Réunion publique d'information et d'échange

Présidée par le commissaire enquêteur François RAPIN

Le jeudi 13 mai 2019 à 19h à Vaulnaveys-le-Haut (38)

Compte-rendu

Localisation et caractéristiques générales du projet

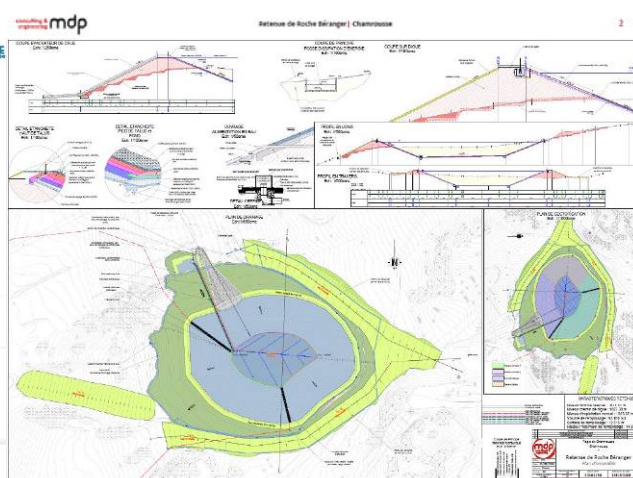
- 2 Quelle est la hauteur maximale de remblai au-dessus du terrain naturel ?
 - 10,30m maxi (cf. p.10 de la Note de présentation) ;

Géométrie de l'ouvrage	Retenue projetée
Cote des plus hautes eaux (PHE)	1 826,70 m (altitude)
Cote fond de retenue	1 812,30 m (altitude)
Hauteur d'eau en exploitation normale	14,05 m
Volume d'eau maximum en exploitation normale	93 100 m ³
Surface d'eau	12 615 m ²
Hauteur du plus haut remblai par rapport au terrain naturel (TV)	10,30 m
